Rapport N° : 421630-23978417/241127/RB ind 0

**CARNET DE SANTE PAR AUDIT TECHNIQUE
VISUEL DE SOLIDITE**

STRUCTURES PRINCIPALES
BATIMENT 6 : GARAGE A CAMION
SALINS DES PESQUIERS
HYERES (83)

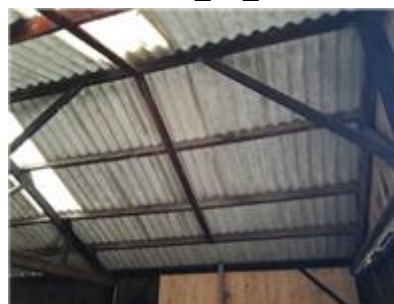
Struc49	Charpentes supports couverture	<p>Les structures du pignon OUEST ne sont pas visibles du fait d'un doublage intérieur en bardage en bois, mais nous supposons qu'elles sont en charpentes bois comme les 3 portiques (et du fait de la démolition de 3 travées côté OUEST).</p> <p>Les charpentes sont en bois type résineux et supportent la couverture et les bardages bois. Elles sont composées de :</p> <ul style="list-style-type: none"> - 9 files de pannes sur 2 appuis avec lierne à mi-portée, se reprenant sur les fermes triangulaires, - 3 portiques transversaux composés chacun d'une ferme triangulaire, 2 poteaux en bois en façades NORD et SUD. Ces portiques assurent la stabilité transversale du bâtiment. - la stabilité longitudinale est partiellement réalisée, 	 <p>Struc_49_1</p>  <p>Struc_49_3</p>  <p>Struc_49_5</p>	 <p>Struc_49_2</p>  <p>Struc_49_4</p>  <p>Struc_49_6</p>	<p>Prévoir la dépose du doublage intérieur en bardage bois du pignon OUEST, afin de vérifier l'état de conservation des charpentes bois.</p> <p>Prévoir une étude des charpentes bois pour l'installation d'un contreventement en croix de Saint André sous les pannes de couverture.</p> <p>Prévoir la mise en place des bracons manquants entre les poteaux de la façade SUD côté EST, afin d'assurer le bon fonctionnement de la stabilité longitudinale.</p>	4

nous notons l'absence de contreventements sous couverture pour les efforts du vent et les transmettre aux portiques de stabilité longitudinale en façades NORD et SUD, composés de bracons se reprenant sur les poteaux des portiques transversaux. Les bracons en façade SUD côté EST ont été supprimés,

Les charpentes bois présentent globalement un bon état visuel apparent, à l'exception de l'absence de contreventements sous couverture, et des pannes bois déformées mais visiblement renforcer par l'installation de liernes en bois.
